Ingenieurbüro für Brandschutztechnik
und Gefahrenabwehrplanung GmbH

Stellungnahme zur

Erweiterungsplanung

Feuerwehrhaus Friedberg

Ansicht 1: Geplante Anordnung der Alarmparkplätze – kreuzende Wege

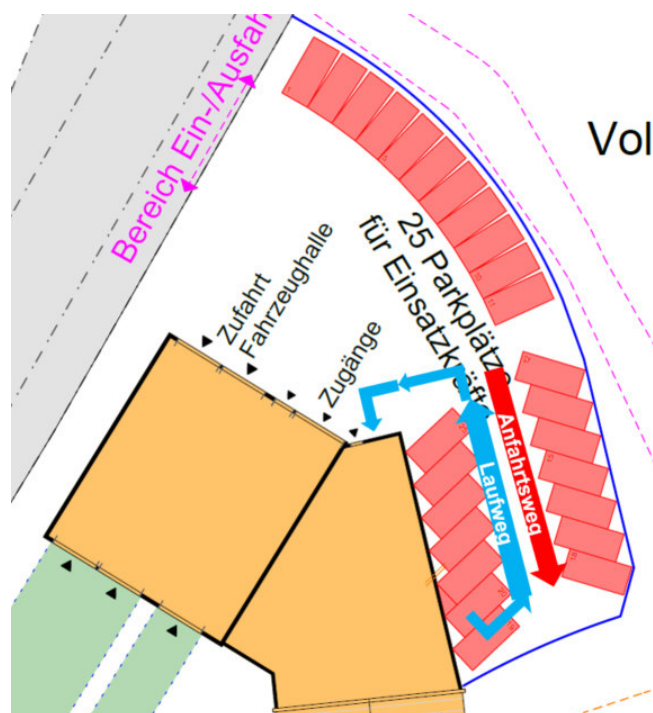
Die Anordnung der Alarmstellplätze in Verbindung mit dem geplanten Alarmeingang entspricht nicht den Vorgaben der DGUV Information 205-008. Danach müssen vom Grundsatz her Fußwege am Feuerwehrhaus so gestaltet sein, dass die ankommenden Feuerwehrangehörigen sicher zum Alarmeingang gelangen können. Daher sollen die Alarmparkplätze u.a. kreuzungsfrei zu an- oder ausfahrenden Fahrzeugen angelegt sein. Dies ist bei dem derzeitigen bzw. vorliegenden Planungsstands des LAB Adler & Olesch (noch) nicht gegeben.

Ansicht 3: Mögliche Anordnung von kreuzungsfreien Laufwegen von den Alarmparkplätzen zum Feuerwehrhaus

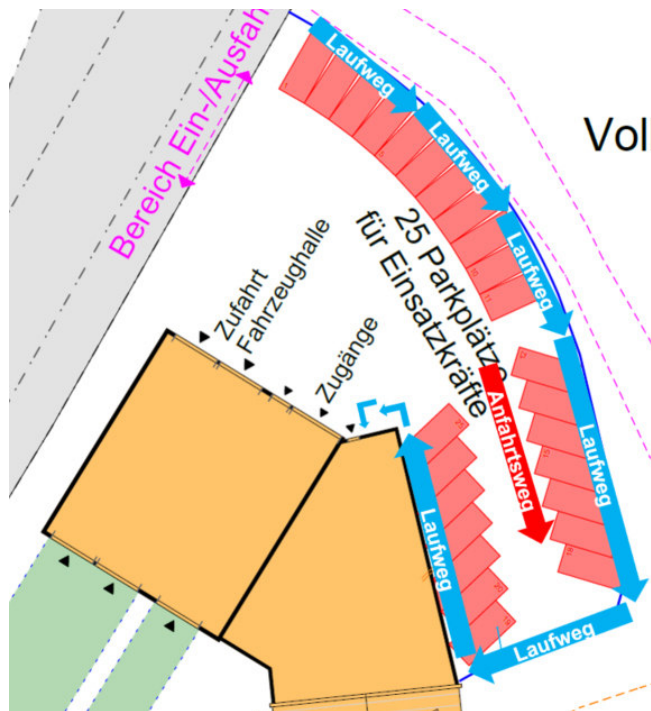
Auf die Anordnung der Alarmparkplätze in der Erweiterungsplanung angewendet, würde dies bedeuten, dass jeweils stirnseitig zu den Alarmparkplätzen je ein Laufweg angeordnet sein müsste.

Wie aus der vorstehenden Grafik ersichtlich ist, sind die Laufwege – gerade von der zweiten außenliegenden Reihe der Alarmparkplätze - zum Alarmeingang sehr lang. Daher wird vorgeschlagen, den Alarmeingang in den Bereich des derzeit noch als Putzraum (Durchgangsraum) bezeichneten Bereiches des EG zu verlegen. Dies hat aus unserer Sicht 4 entscheidende Vorteile:

Ansicht 4: Optimierte Alarmparkplatz- und Zugangssituation zum Feuerwehrhaus

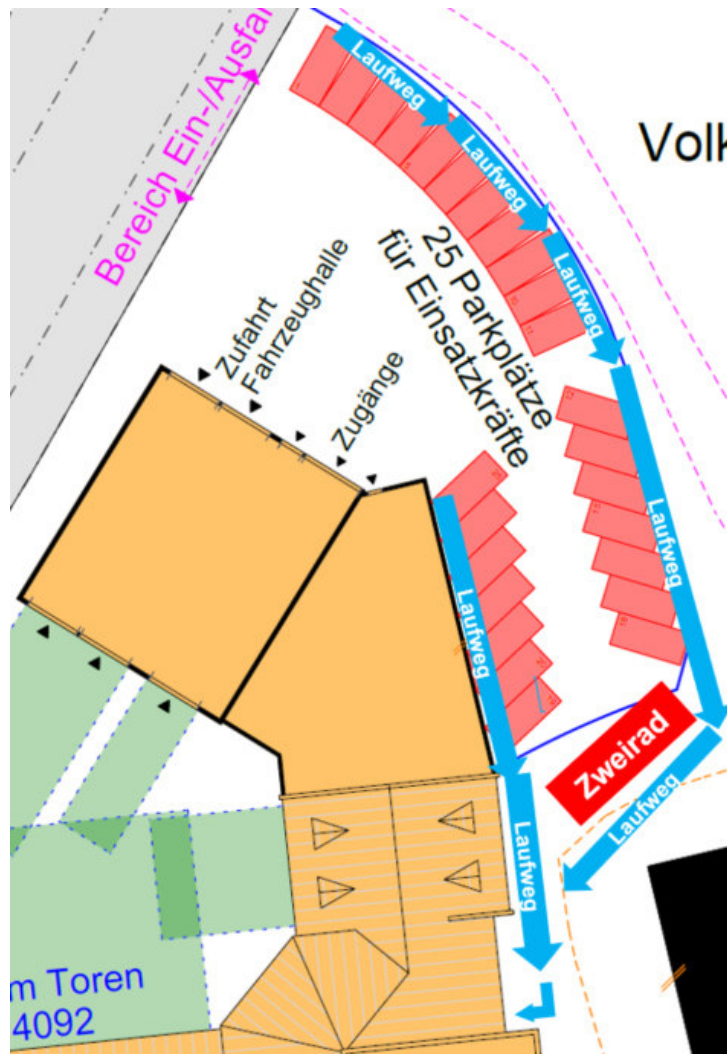
In der folgenden Grafik wird grobsystematisch (da die genauen Grundstücksgegebenheiten nicht bekannt sind) die optimierte Alarmparkplatz- und Zugangssituation zum Feuerwehrhaus incl. der Vorhaltung von Zweiradalarmparkplätzen dargestellt.

- Keine gegenläufigen Bewegungen der Laufrichtung der Feuerwehrangehörigen von den Alarmparkplätzen zum Feuerwehrhaus zu den anfahrenden Feuerwehrangehörigen (auch wenn die thematisierten Laufwege nicht realisiert werden).
- Signifikante Verkürzung der Laufwege der Feuerwehrangehörigen von den Pkw-Alarmparkplätzen zu den Umkleidebereichen.
- Platzersparnis im Anbau durch Wegfall des Alarmflurs im Bereich des derzeitigen Alarmeingangs in der Größenordnung von rund 20 m² - Nutzung als zusätzliche Raumfläche möglich.
- Ggfs. können im Bereich des ursprünglichen Alarmeingangs weitere Alarmparkplätze angeordnet werden.
